大間原子力発電所審査資料	
資料番号	OM1-CA130-R03
提出年月日	2020年11月30日

大間原子力発電所
地下構造の評価について
(コメント回答 その2)
(補足説明資料)

2020年11月30日
電源開発株式会社

・本資料では、地下構造の評価に係る下表の指摘事項について回答する。

「2.2.4 浅部の地下構造の影響検討」に用いた水平成層モデル

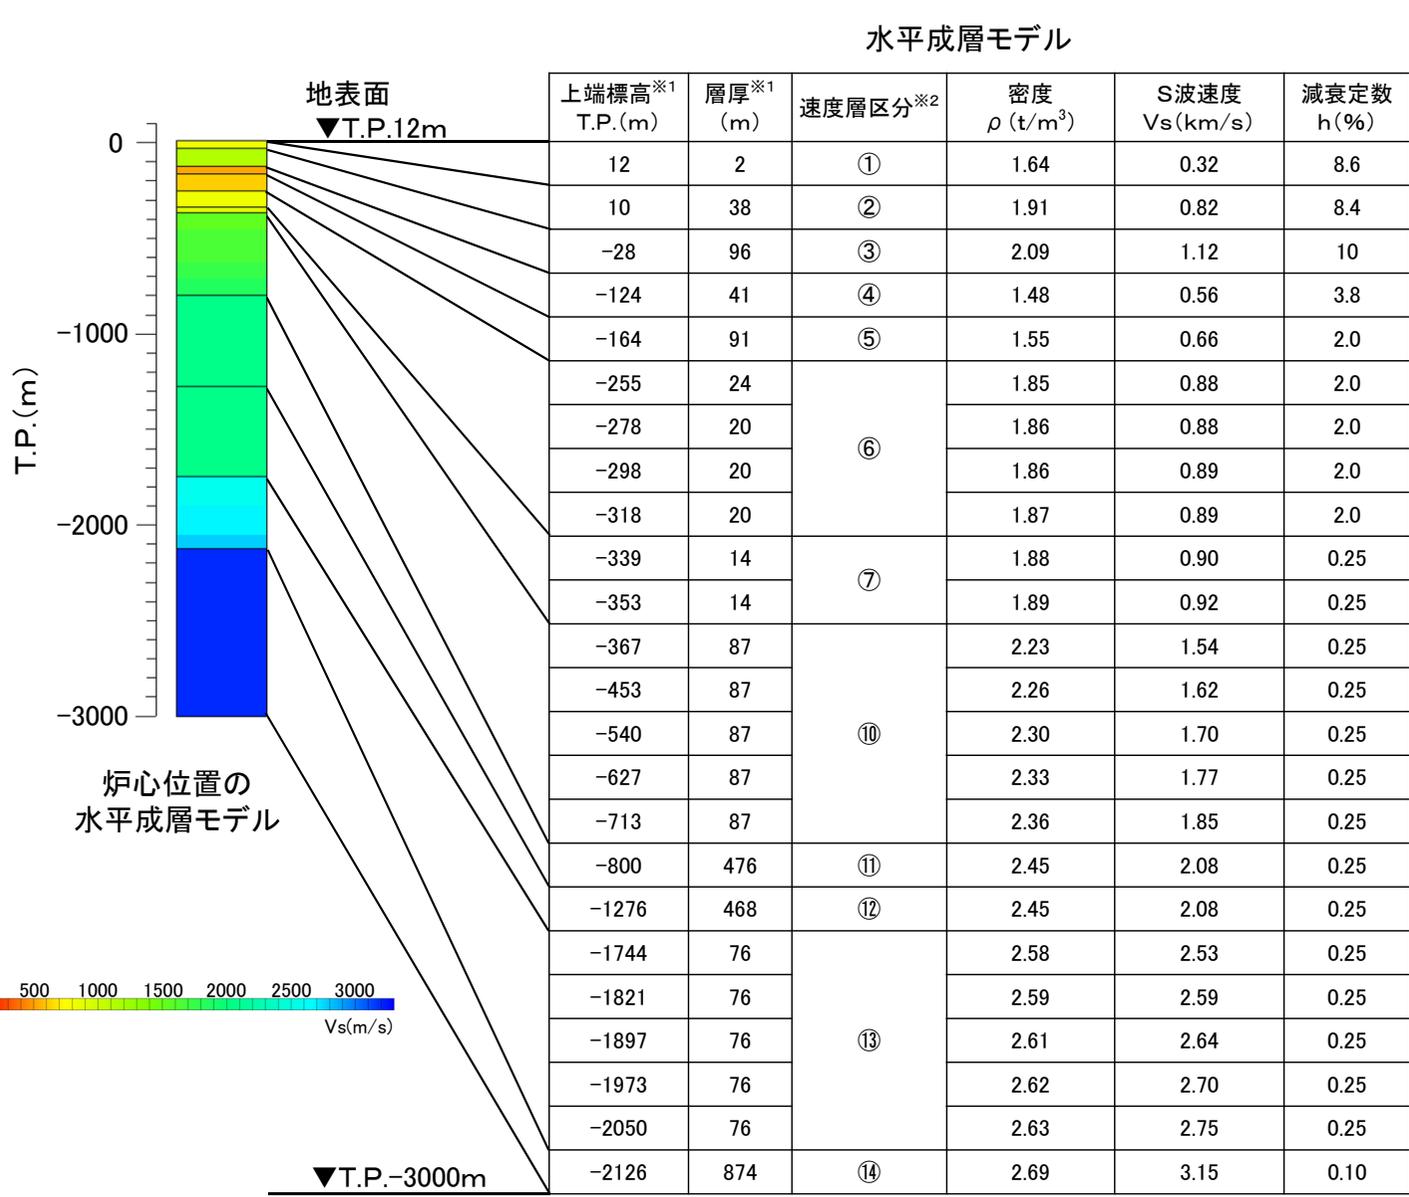
No.	項目	指摘時期	コメント内容	該当箇所
S3-11	地下構造モデルを用いた解析	第822回会合 (R2.1.17)	<p>大間層内のせん断波速度のコントラストや敷地北側のデイサイト等、解放基盤表面より浅部の構造が地震動に与える影響を確認したいので、第2.2章の地下構造モデルを用いた解析に、以下の検討等を加え説明すること。</p> <ul style="list-style-type: none"> ・T.P.-260m以浅も含めた三次元地下構造モデルにリッカー波を入力した解析を行い、炉心位置の解放基盤表面のT.P.-260m及び原子炉建屋の支持地盤に近い位置と言われているT.P.-7.5mの位置で、一次元水平成層モデルの最大振幅値との比較を行うこと。 ・炉心位置の水平成層モデルについて、S波速度、密度及びQ値を明記すること。 	<p>本編資料 2.2.1 P.2-54 本編資料 2.2.3 P.2-82 本編資料 2.2.4 P.2-128～2-200, 2-203～2-215 本編資料 2.2.5 P.2-217 補足説明資料 2-8, 2-9, 2-10, 2-11</p>
S3-12	基盤の地震動を評価する位置	第822回会合 (R2.1.17)	<p>解放基盤表面、基盤の地震動を評価する位置、鉛直アレイ地震観測点の関係を、以下の内容を含めて整理のうえ、地震動の策定方針を説明すること。</p> <ul style="list-style-type: none"> ・T.P.-230m(基盤の地震動を評価する位置)で策定した地震動をT.P.-260m(解放基盤表面)へ入力することとした考え方。 ・統計的グリーン関数法及び経験的グリーン関数法で用いる地下構造モデルの設定の考え方。 ・吉田ほか(2005)の知見を踏まえた検討の模式図における基盤の地震動を評価する位置と、解放基盤表面との関係。 	<p>本編資料 5.1 P.5-3～5-8 補足説明資料 5-1, 5-2, 5-14</p>
S3-13	地震観測記録	第822回会合 (R2.1.17)	<p>基準化スペクトルに基づく検討に関して、以下について要因を分析し説明すること。</p> <ul style="list-style-type: none"> ・南側の観測点において、高周波側で持ち上がる傾向が見られる要因。 ・基盤位置における検討において、基準化スペクトルに見られる山谷の要因。 	<p>本編資料 3.2.2 P.3-20, 3-22～3-26 補足説明資料 3-5</p>

- 二次元FEMモデルによる検討については、深部の地下構造の影響検討と同様に、中心周期1.0秒及び0.2秒のリッカー波を入力波とした解析を実施した。
- 三次元差分法モデルによる検討については、既往の研究事例での検討実績等[※]を考慮の上、中心周期1.0秒のリッカー波を入力波とした解析を実施し、二次元FEMモデルによる検討結果との整合性を確認した。
